**INFRASTRUTTURE FERROVIARIE STRATEGICHE DEFINITE DALLA
LEGGE OBIETTIVO N. 443/01
LINEA A.V. /A.C. TORINO – VENEZIA Tratta VERONA – PADOVA
Lotto funzionale Verona – Bivio Vicenza
PROGETTO ESECUTIVO
MITIGAZIONI AMBIENTALI – OPERE A VERDE
LAVORAZIONI PRELIMINARI DAL KM 7+663 AL KM 13+725
RELAZIONE DI CONFRONTO P.D. / P.E.**

COMMESSA	LOTTO	FASE	ENTE	TIPO DOC.	OPERA/DISCIPLINA	PROGR.	REV.	FOGLIO
IN17	10	E	I2	RH	IA00000	010	B	000 000

Fig. 2-4: Stralcio Planimetria di PE

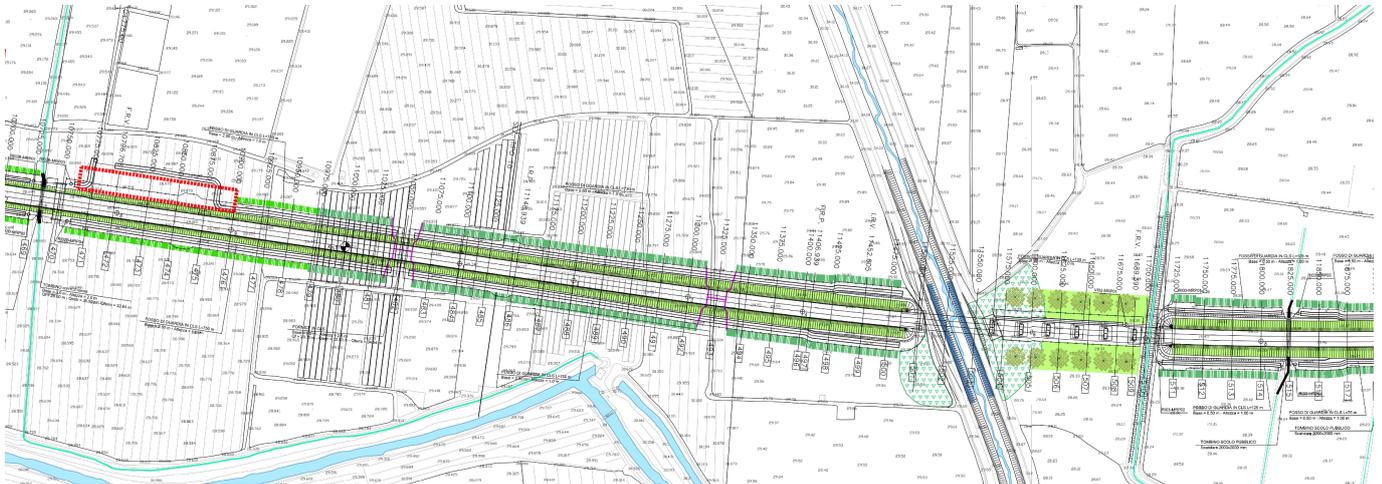
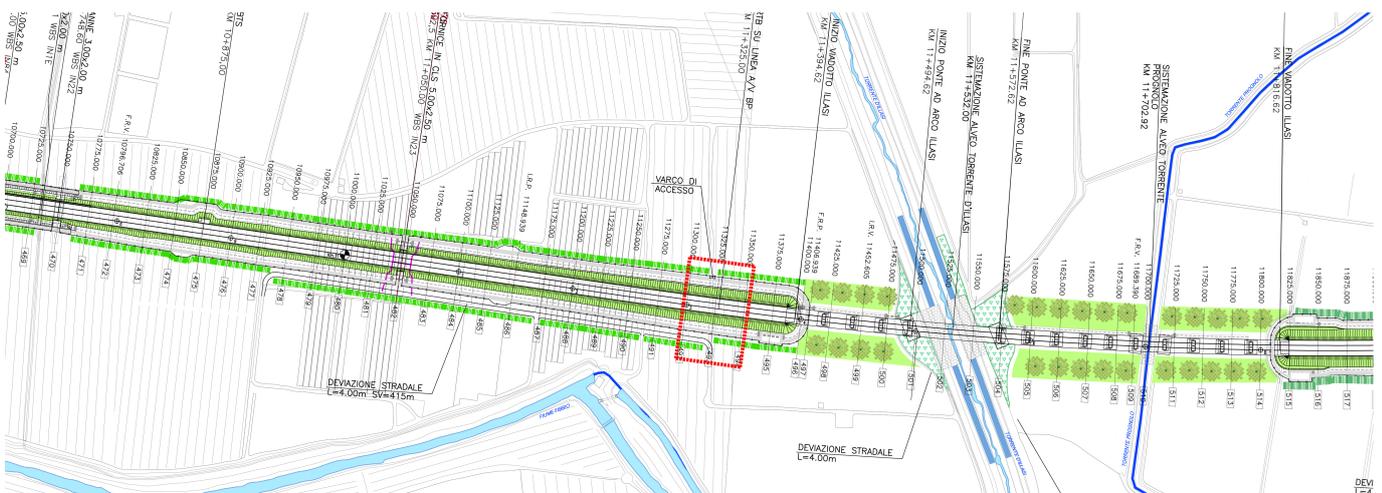
In PE da PK10+775 a PK10+900 a nord della linea ferroviaria è stata prolungata la fascia arbustiva in ambito agricolo, la modifica progettuale dell'opera di scavalco del torrente Illasi, in attuazione della prescrizione 76 della Delibera Cipe n. 84/2017, ha determinato inoltre l'esigenza di adeguare la soluzione progettuale di PD alla nuova configurazione planimetrica del viadotto, sono stati pertanto prolungati i filari di mitigazione dell'impatto visivo delle pile e modificate le aree destinate alla formazioni Igrofile.

Fig. 2-6: Stralcio Planimetria di PE

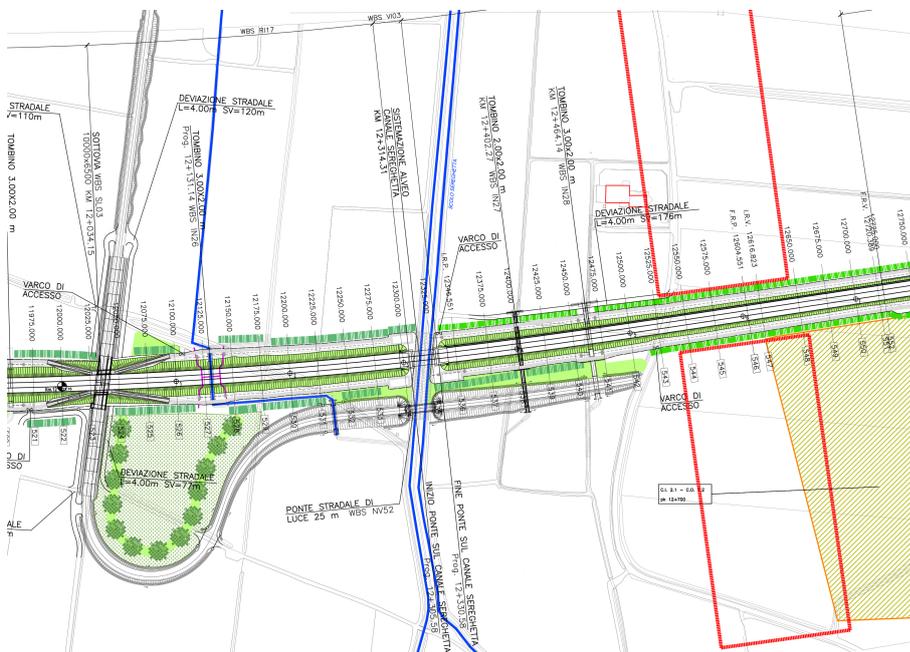
La modifica della soluzione di riaménagement della viabilità esistente, introdotta in PE in attuazione delle prescrizioni n. 22 e 23 della Delibera Cipe n. 84/2017, con la sostituzione del cavalcaferrovia alla PK 12+600 con il sottopasso alla PK 12+230, ha determinato la necessità di adeguare le scelte progettuali di PD alla nuova configurazione planoaltimetrica dell'opera viaria. Nel caso specifico oltre al ricorso al filare arboreo è

stata introdotta la soluzione tipologica relativa alla sistemazione delle aree intercluse nell'area compresa tra la viabilità di approccio al sottopasso e la nuova linea ferroviaria.

Fig. 2-2: Stralcio Planimetria di PE

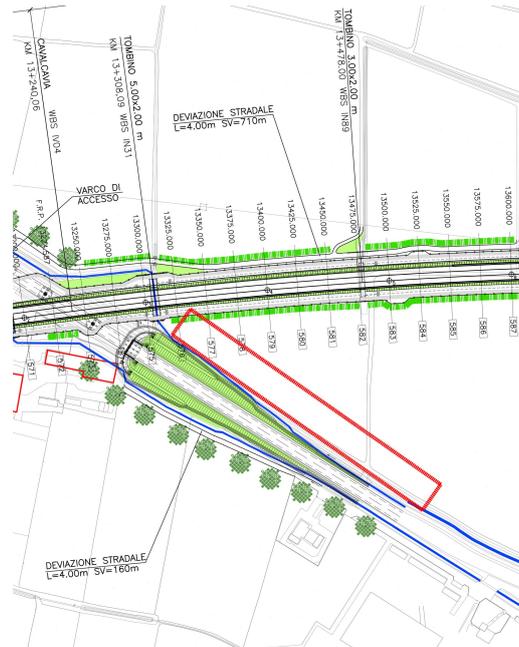
Al fine di limitare gli impatti delle opere sulle coltivazioni di pregio, si prevede in PE, lo spostamento del filare previsto in PD sul lato dex del rilevato di approccio al cavalcavia WBS IV04 in reliquati ricadenti nei tratti compresi tra PK12+025 e PK12+175 e tra PK34+455 e PK35+400.
